Mission régionale d'autorité environnementale  
Grand Est

**Avis sur le projet d'aménagement de la Zone  
d'aménagement concerté (ZAC) Eiffel Sud**

**à Pompey (54)**

n°MRAe 2024APGE40

**Figure 1: localisation du pôle d'échanges multimodal (PEM) de la passerelle et ds stationnements - source dossier**

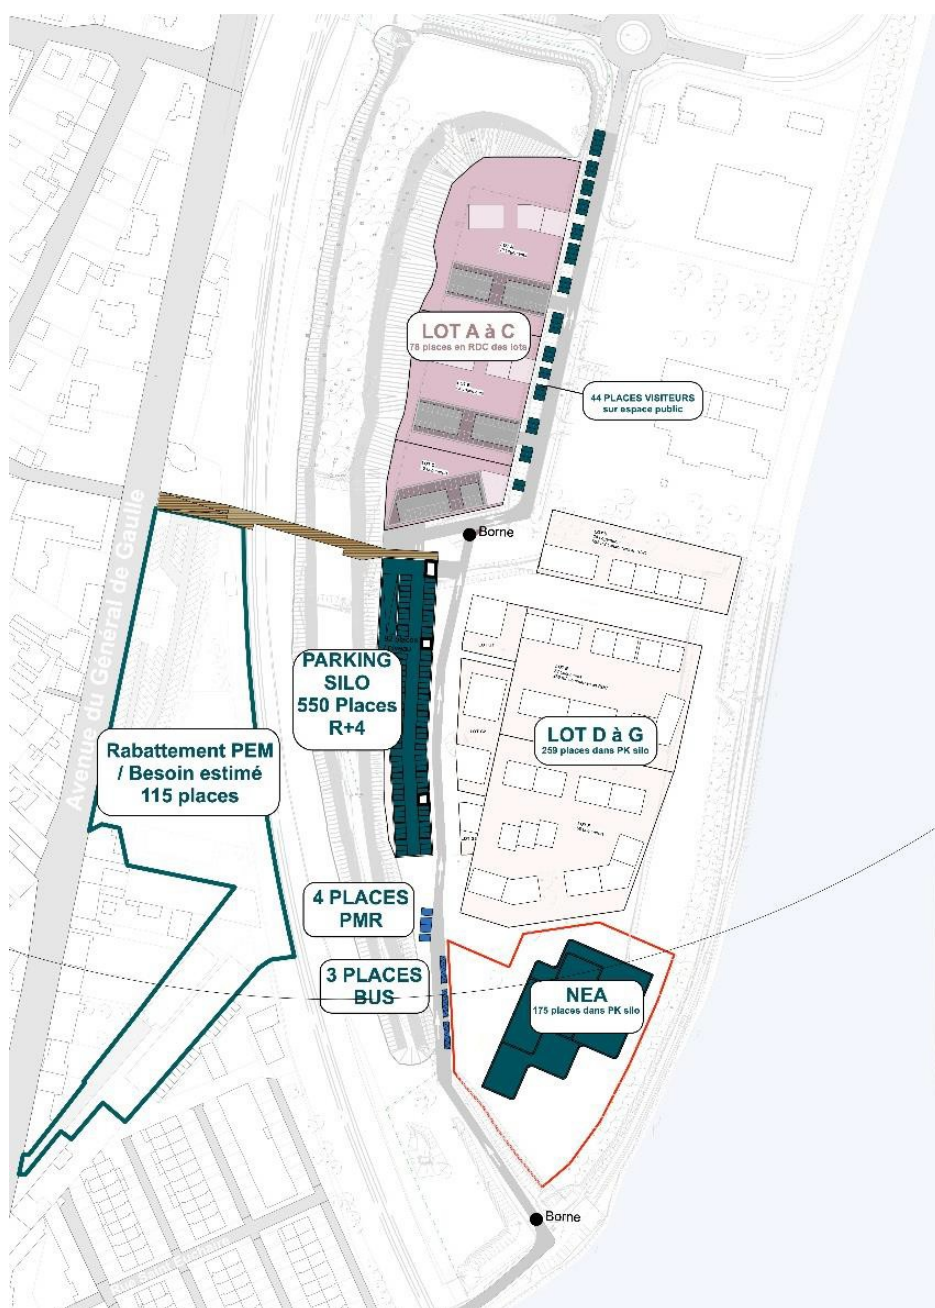
**L'Ae recommande au pétitionnaire de compléter son dossier par une cartographie permettant de localiser le périmètre de la ZAC « Pôle d'activités de Custines, Frouard, Pompey », en précisant les zones ayant déjà fait l'objet d'un aménagement pour bien visualiser dans quel cadre s'inscrit le projet d'aménagement de la ZAC Eiffel Sud, le pôle d'échanges multimodal (PEM) et la passerelle inter-quartiers.**

**Figure 4 : localisation des pollutions au niveau du NEA**

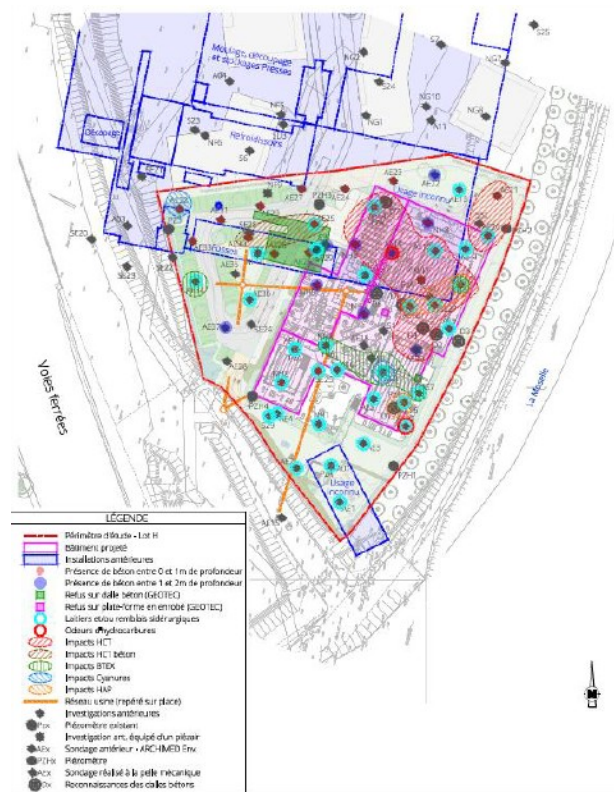
**L'Ae recommande au pétitionnaire de compléter son dossier par un bilan des travaux de dépollution réalisés sur les terrains qui accueilleront le nouvel équipement aquatique (NEA).**

**Figure 7 : réseau piézométrique actuel du site Eiffel sud**

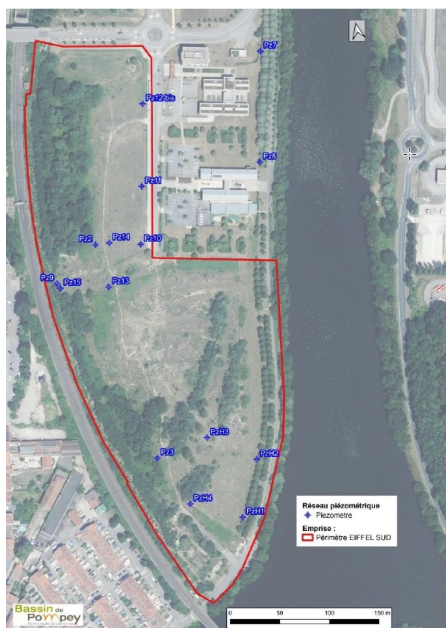
***L'Ae s'interroge sur la durée de surveillance prévue qui lui paraît insuffisante. L'Ae recommande au pétitionnaire de justifier les 4 ans de surveillance de la qualité des eaux souterraines et de prévoir une surveillance à long terme tant que des concentrations supérieures au fond géochimique naturel local sont détectées.***
